白川水系河川整備計画（変更原案）に対する主な意見【住民説明会】

※説明会でいただいたご意見等を要約しています。

白川水系河川整備計画（変更原案）に対する主な意見【意見箱、FAX、インターネット（HP）】

スクリーン縦断面図

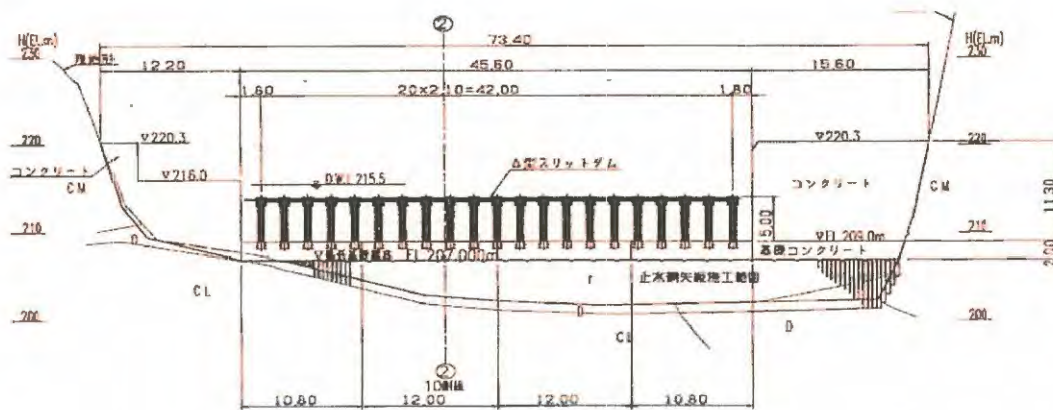
しかし、スクリーンの幅はわずか9.4mであり、図面を見ると高さも25m程度です。また一つ一つのスクリーンのすき間(間隔)も図面を見ると20cm程度です。

前回も質問しました通り、洪水時の白川を見ると、大量の流木がひっきりなしに流れています。また流木は小ささまざまな大きさがあるのは当然です。それらが20cm程度のスクリーンのすき間につまれば、ダム湖の水位が上がるとともに流木が浮き上がるなどということはあり得ません。また、スクリーンにはりついた流木等を穴(放流孔)が吸い込む力と、流木の浮力をどのように考えているのでしょうか。

1. 放流孔呑口部のスクリーンのすき間（間隔）は何 cm なのか。そのすき間に流木等がつかまることは想定していないのか。
2. 放流孔呑口部のスクリーンにはりついた流木等を、放流孔が吸い込む力と流木の浮力を具体的にどのように考えているのか。
3. 平成24年7月洪水で、約何立方メートルの流木が立野ダム予定地を通過したのか。
4. 平成24年7月洪水で、約何立方メートルの岩石および土砂が立野ダム予定地を通過したのか。
5. 転流工（仮排水路トンネル工事）に着工する前に、白川流域の市町村ごと、もしくは校区ごとに立野ダムに関する説明会を開催すること。説明会においては住民の質問や意見を十分に聞くこと。

図-3 スクリーン周辺流速イメージ図

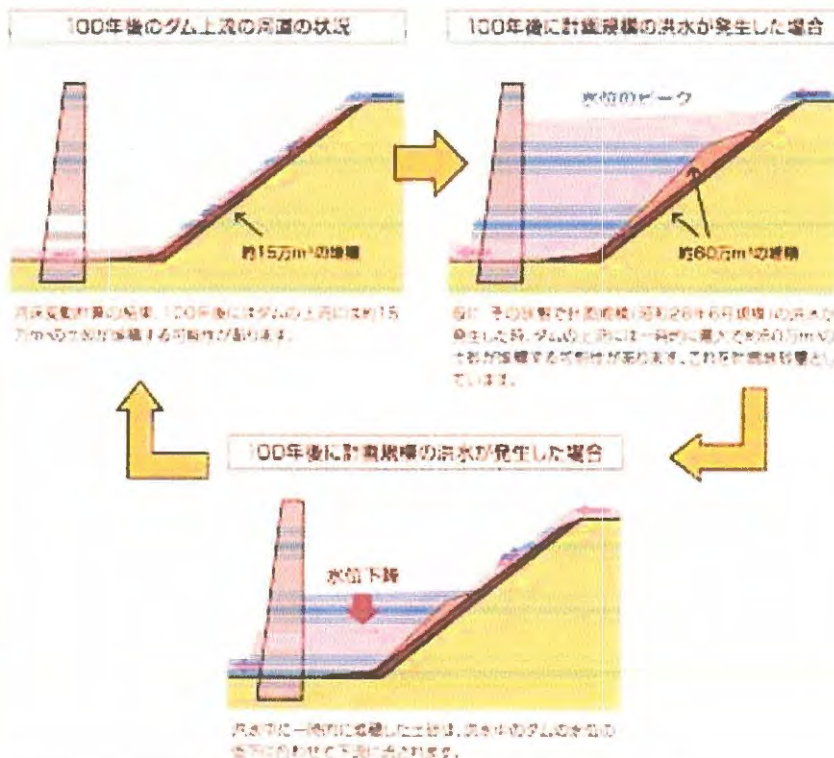
「スクリーンに捕捉された流木は、放流孔付近の流速が速いため、水位が上昇しても浮き上がることは無いのではという指摘もありますが、放流孔の一番狭い箇所(5m×5m)に比べてスクリーン全体の面積は約20倍と大きくなっています。そのため、スクリーン部の流速は遅くなり流木でスクリーンが塞がることは無いと考えています」と貴省ホームページに掲載されています。

国交省動画「立野ダムの洪水調節」よりスクリーン。

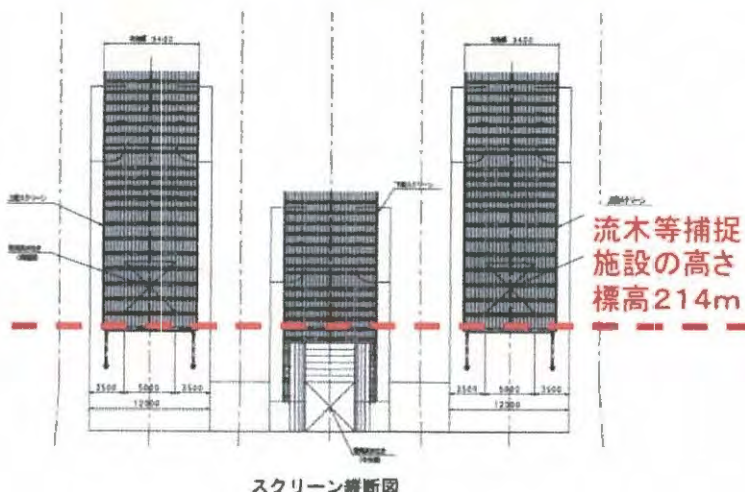
2. 幅5mの穴の上流側に設置されるスクリーン(金属製の柵)のすき間は何cmなのか

動画では「この放流孔が洪水時に流木や大き目の石によってふさがらないようにするための対策として、放流孔呑口部にスクリーンを設置する」とのことだが、スクリーンのすき間は何cmなのか。この動画にスクリーンの縦の部材が描かれていないのはなぜなのか。洪水時に流木などがスクリーンに貼りつき、食い込む恐れはないのか。ちなみに、国交省資料(立野ダム建設事業の検証に係る検討「放流孔の閉塞対策について」平成24年10月)によると、このスクリーンの有効幅は9.4m。約50のすき間があるので、1つのすき間は約20cmと思われる。

国交省動画「立野ダムの洪水調節」より

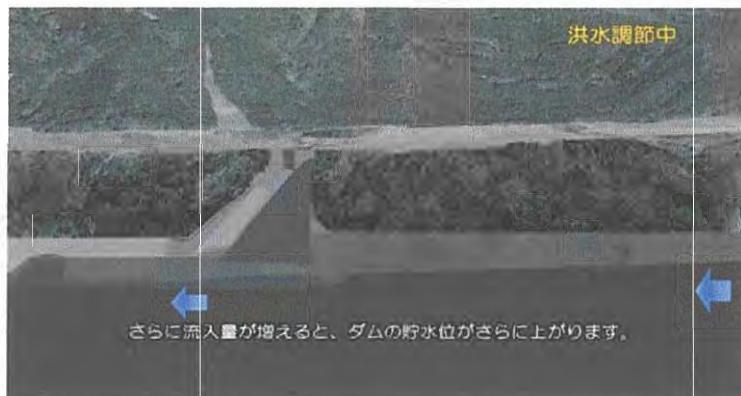
流木等捕捉施設の上端の標高は214m(左図点線で記入)であり、上段の放流孔(穴)の下端の標高215mより低い。つまり、流木等捕捉施設は上段のスクリーンには何ら機能しない

4. 流木等捕捉施設を超えた流木は何秒でスクリーンに到達するのか。ダム水位上昇は毎秒何mなのか

ダムの水位が流木等捕捉施設の高さを超えたあとは、当然流木や枝や根、その他の浮遊物はスクリーンまで流れ、そこに貼りつくはずである。ところが動画では、流木がスクリーンに流れ着くまでにダムの水位が上昇し、流木がスクリーンに到達しないことになっている。これまで国交省は、スクリーンをふさぐ流木は「ダムの水位が上がると浮いてくる」としていたが、なぜそのシーンが今回の動画ではないのか。流木等捕捉施設からダム本体のスクリーンまでの200mの距離を、流木は何秒で到達する想定なのか。動画ではその間にダムの水位が約20m上昇することになっているが、ダムの水位は毎秒何mで上昇する想定なのか。
